**OGGETTO Presentazione osservazione.**

**Progetto:** Progetto di un impianto eolico domposto da 17 aerogeneratori della potenza di 7,2 MW ciascuno, per una potenza totale di 122,4 MWp, da installare nei Comuni di Sinnai e Maracalagonis (CA) con opere di connessione nei medesimi Comuni e in quelli di Quartacciu, Settimo San Pietro e Selargius (CA).

**Codice Procedura:** 12446

presenta, ai sensi del D.Lgs.152/2006, la seguente osservazione per la Pubblica Amministrazione/Ente/Società/Associazione **comune di sinnai**

##### **DETTAGLIO INTERFERENZE ABITATO NORD-EST SINNAI**

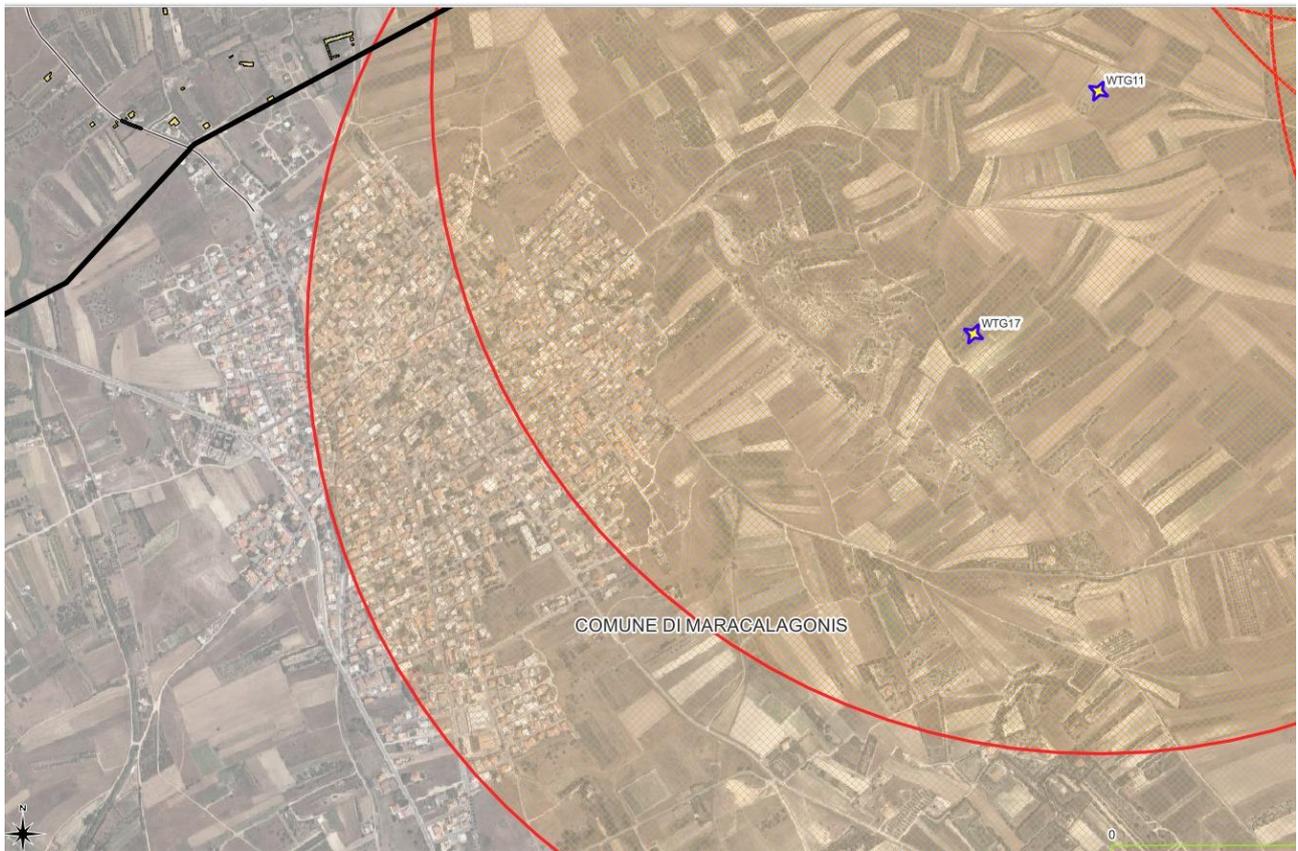
Nel 2006 l'Accademia Nazionale Francese di medicina presentò un rapporto in cui **sosteneva l'opportunità di ubicare le pale a una distanza di almeno 1,5 km dalle abitazioni** in quanto il suono emesso dalle pale è a bassa frequenza, la quale si diffonde facilmente e varia a seconda del vento, costituendo un rischio permanente per coloro che vi sono esposti. (Chouard, C-H. Panorama du medicin, 20 marzo 2006).

#### **SOTTO VENGONO RAPPRESENTATE LE MAPPE CON APPLICAZIONE DELLA DISTANZA DI 1,5 KM DALLE ABITAZIONI INDIVIDUATE CATASTALMENTE CON IL SUCCESSIVO ELENCO:**

##### **VISTA COMPLESSIVA BUFFER 1.5 KM DAGLI AEROGENERATORI (vedasi allegato TAV. 1 in alta risoluzione)**

**ELENCO DEI 374 FABBRICATI RICOMPRESI NEI BUFFER DI 1,5 Km DA CIASCUN AEROGENERATORE**

## VINCOLI ARCHEOLOGICI

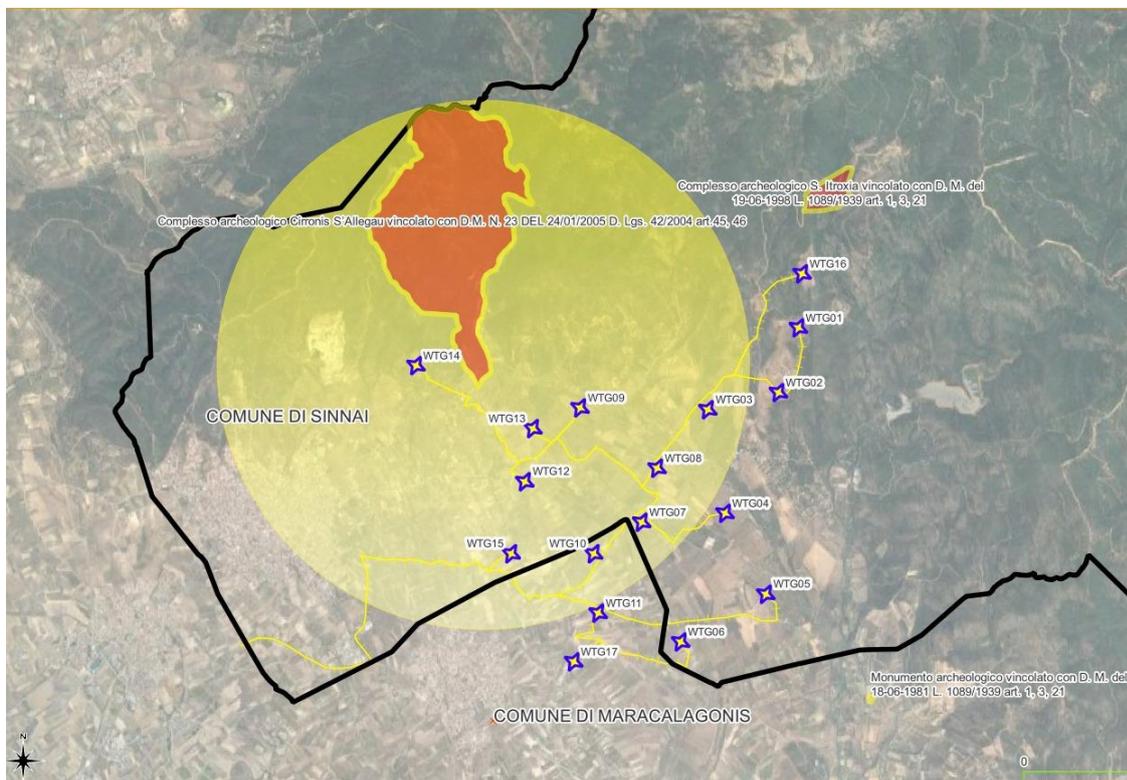
**Nello specifico, come desumibile dall’elencazione sotto riportata e dalla relativa cartografia di dettaglio, si evidenzia come tutti gli aerogeneratori risultano posizionati all’interno dell’inderogabile fascia di 3 Km dai beni archeologici/architettonici tutelati, e pertanto in aree non idonee e incompatibili ai sensi dell’art. 20 del D.LGS. n°199 del 8 Novembre 2021 (Disciplina per l’individuazione di superfici e aree idonee per l’installazione di impianti a fonti rinnovabili).**

- Complesso archeologico Cirronis S'Allegau, (Comune di Sinnaï), sottoposto a vincolo con D.M. 23 del 24/01/2005; Il perimetro comprende i seguenti beni, sottoposti a vincolo (Cirronis A, insediamento neolitico (vincolo diretto ex art. 2 D. Lgs. 490/1990 del 22-4-2004); Cirronis I, nuraghe, (vincolo diretto ex art.10 D. Lgs. 42/2004 dell'11-05-2004); Cirronis II, nuraghe, (vincolo diretto ex art. 10 D. Lgs. 42/2004 dell'11-05-2004); Sa Domu 'e s'Orku, domus de janus, (vincolo diretto ex art. 2 D. Lgs. 490/1990 del 22-4-2004); Conca Santinta, nuraghe (vincolo diretto ex art. 10 D. Lgs. 42/2004 dell'18-5-2004); S'Allegau, nuraghe, (vincolo diretto ex art. 10 D. Lgs. 42/2004 dell'11-5-2004) il cui perimetro è distante circa 455 m dall'aerogeneratore WTG14, circa 1200 m dall'aerogeneratore WTG12, circa 760 m dall'aerogeneratore WTG13, circa 1085 m dall'aerogeneratore WTG09, circa 1912 m dall'aerogeneratore WTG15, circa 2382 m dall'aerogeneratore WTG07, circa 2216 m dall'aerogeneratore WTG08, circa 2483 m dall'aerogeneratore WTG03;

- **Complesso archeologico S'Itroxia, (Comune di Sinnai), sottoposto a vincolo ex artt. 1, 3, 21 L. 1089/1939 con D. M. del 19-06-1998;**  
 Il perimetro comprende i seguenti beni: nuraghe e necropoli Itroxia (vincolo diretto ex artt. 1, 3, 21 L. 1089/1939 del 19-06-1998), necropoli Itroxia (vincolo diretto ex artt. 1, 3, 21 L. 1089/1939 del 19-06-1998), nuraghe A Baccu Mereu (vincolo indiretto ex artt. 1, 3, 21 L. 1089/1939 del 19-06-1998), tomba di giganti, il cui perimetro è distante circa 735 m dall'aerogeneratore WTG16, circa 1346 m dall'aerogeneratore WTG01, circa 2212 m dall'aerogeneratore WTG02, circa 2492 m dall'aerogeneratore WTG03.

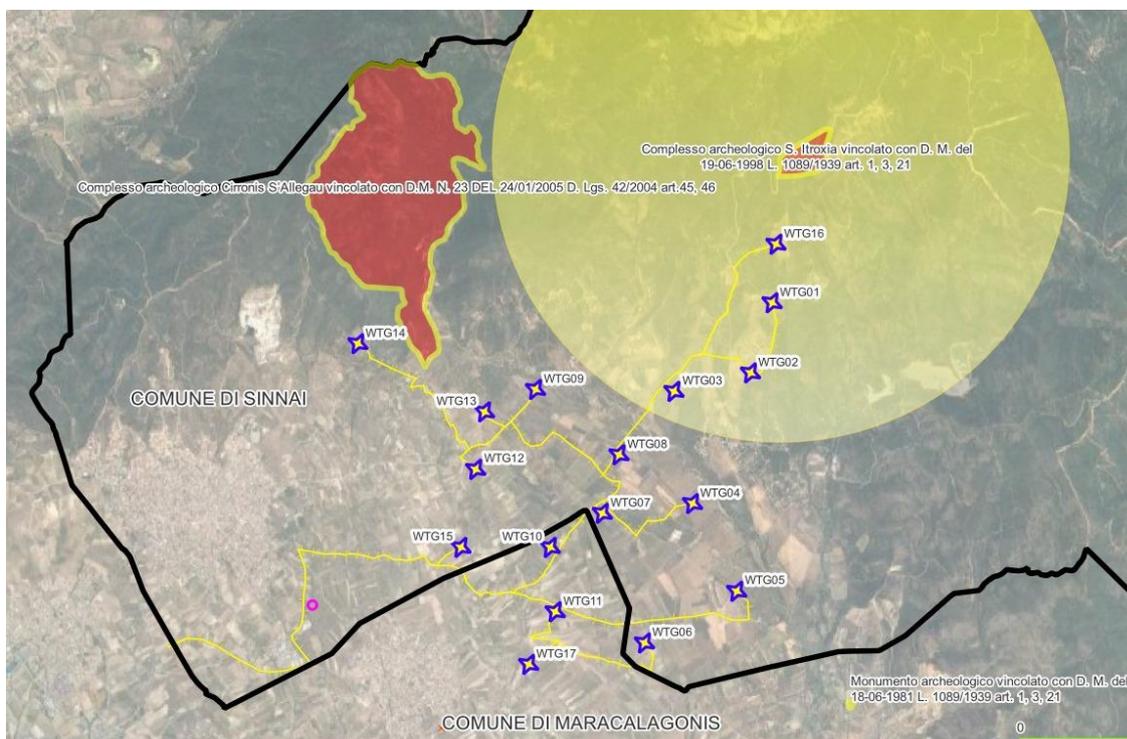
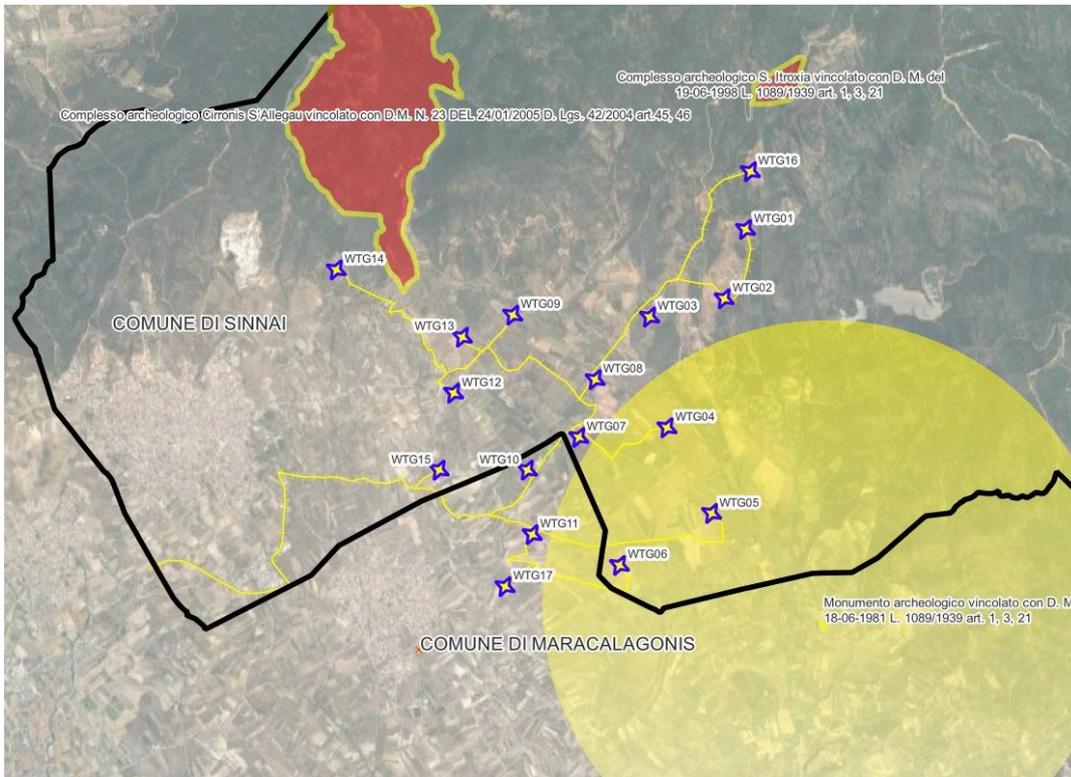
- **Monumento archeologico (Comune di Maracalagonis), sottoposto a vincolo ex artt. 1, 3, 21 L. 1089/1939 con D.M. del 18/06/1981, il cui perimetro è distante circa 1660 m dall'aerogeneratore WTG5, circa 2218 m dall'aerogeneratore WTG06, circa 2668 m dall'aerogeneratore WTG04.**

## VINCOLI ARCHITETTONICI

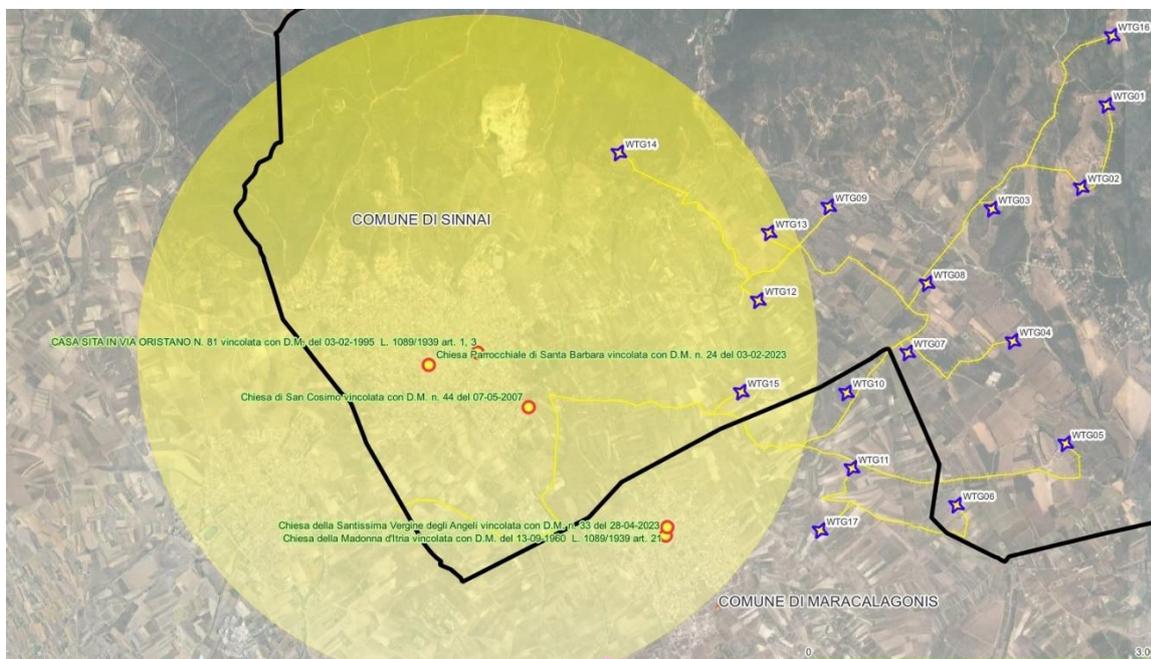
- Casa sita in Comune di Sinnai, via Oristano n°81, sottoposta a vincolo ex artt. 1, 3 L. 1089/1939 con D.M. del 03/02/1995, il cui perimetro è distante circa 2784 m dall'aerogeneratore WTG13, circa 2524 m dall'aerogeneratore WTG012, circa 2355 m dall'aerogeneratore WTG015.

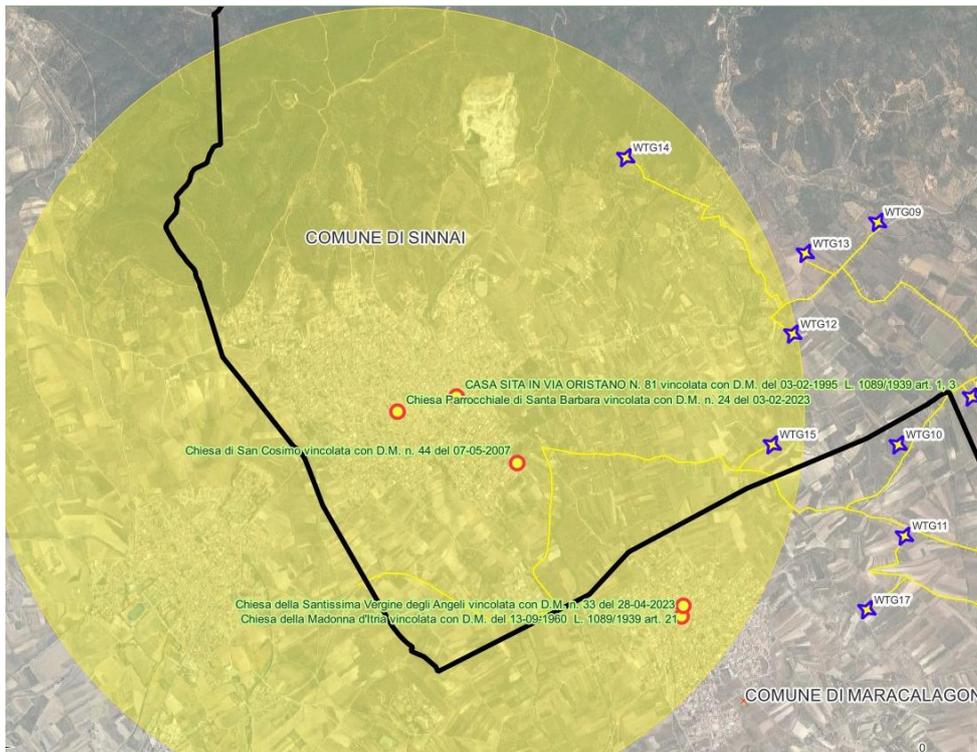
- Chiesa Parrocchiale di Santa Barbara in Comune di Sinnai, sottoposta a vincolo con D.M. n°24 del 03/02/2023, il cui perimetro è distante circa 2972 m dall'aerogeneratore WTG12., circa 2772 m dall'aerogeneratore WTG15.

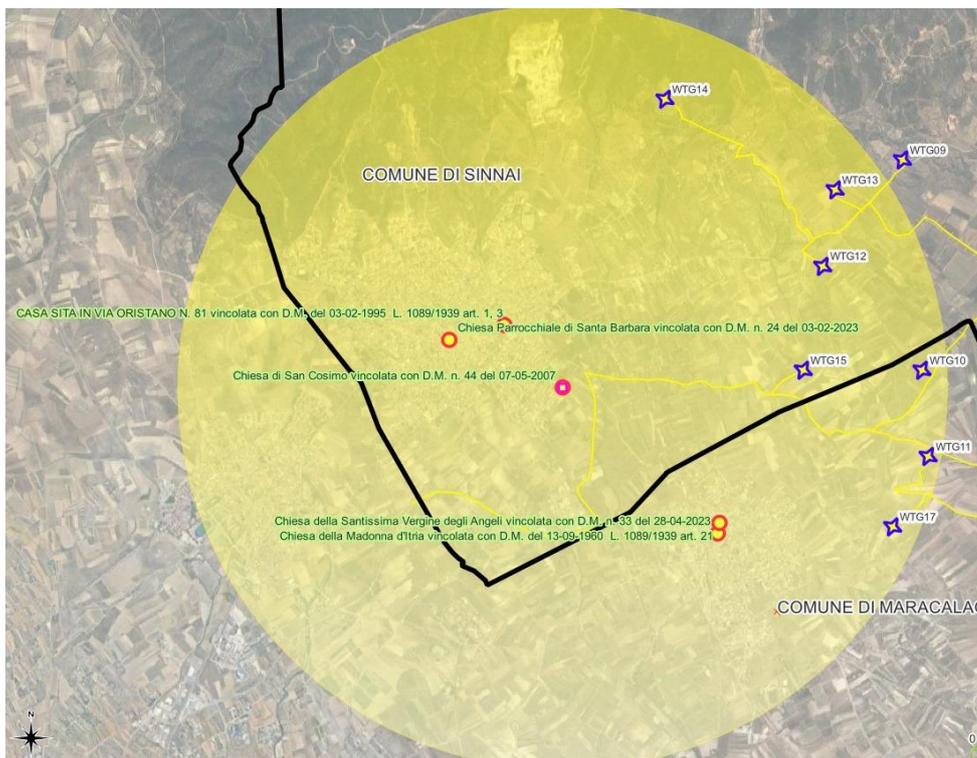
- Chiesa San Cosma e Damiano sita in Comune di Sinnai, sottoposta a vincolo con D.M. n°44 del 07/05/2007, il cui perimetro è distante circa 2807 m dall'aerogeneratore WTG10, circa 2241 m dall'aerogeneratore WTG12, circa 1880 m dall'aerogeneratore WTG15, circa 2903 m dall'aerogeneratore WTG11, circa 1351 m dall'aerogeneratore WTG17, circa 1880 m dall'aerogeneratore WTG15,

- Chiesa della Madonna d'Itria sita in Comune di Maracalagonis, sottoposta a vincolo con D.M. del 13/09/1960 L.1089/1939 art.21, il cui perimetro è distante circa 1362 m dall'aerogeneratore WTG15, circa 2169 m dall'aerogeneratore WTG12, circa 2626 m dall'aerogeneratore WTG07, circa 1983 m dall'aerogeneratore WTG10, circa 1711 m dall'aerogeneratore WTG11, circa 1351 m dall'aerogeneratore WTG17, circa 2563 m dall'aerogeneratore WTG06, circa 1362 m dall'aerogeneratore WTG15,

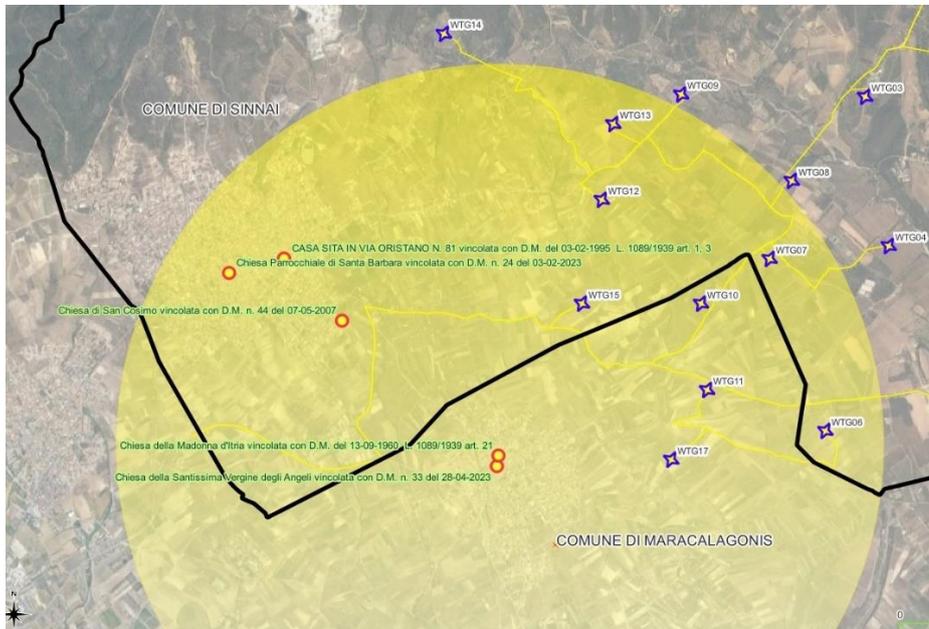
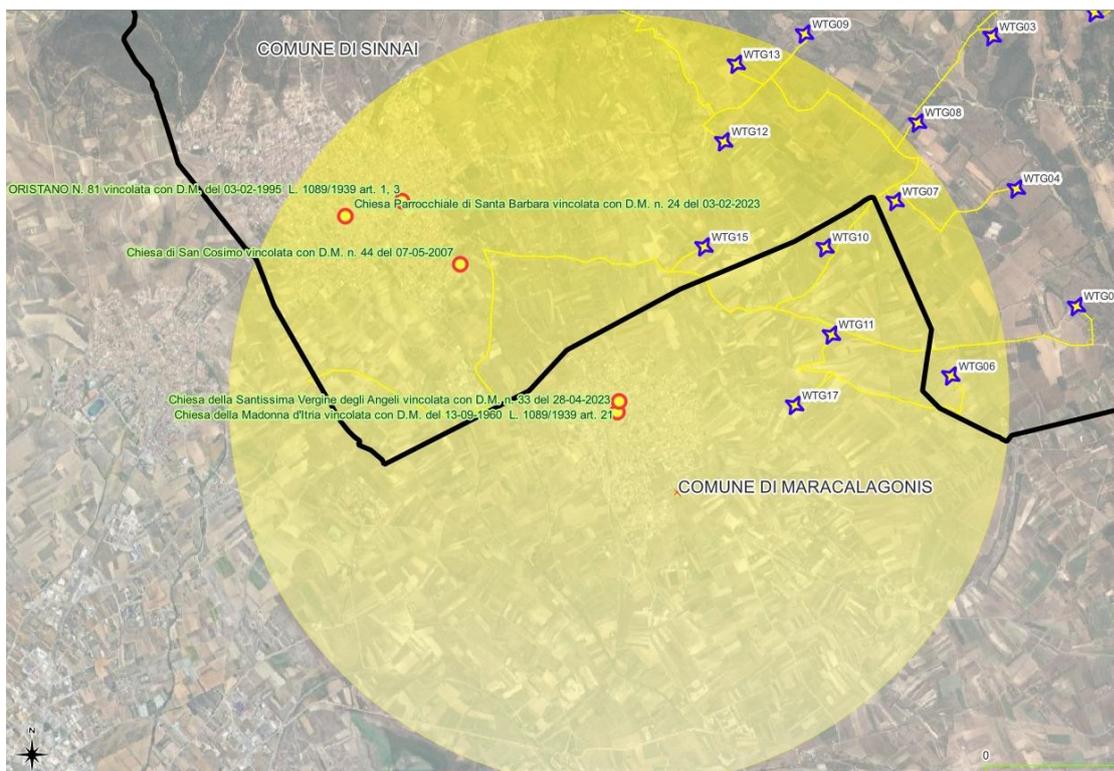
- Chiesa della Santissima Vergine degli Angeli in Comune di Maracalagonis, sottoposta a vincolo con D.M. n°33 del 28/4/2023, il cui perimetro è distante circa 2842 m dall'aerogeneratore WTG13, circa 1749 m dall'aerogeneratore WTG11, circa 2685 m dall'aerogeneratore WTG07, circa 1364 m dall'aerogeneratore WTG17, circa 2043 m dall'aerogeneratore WTG10.
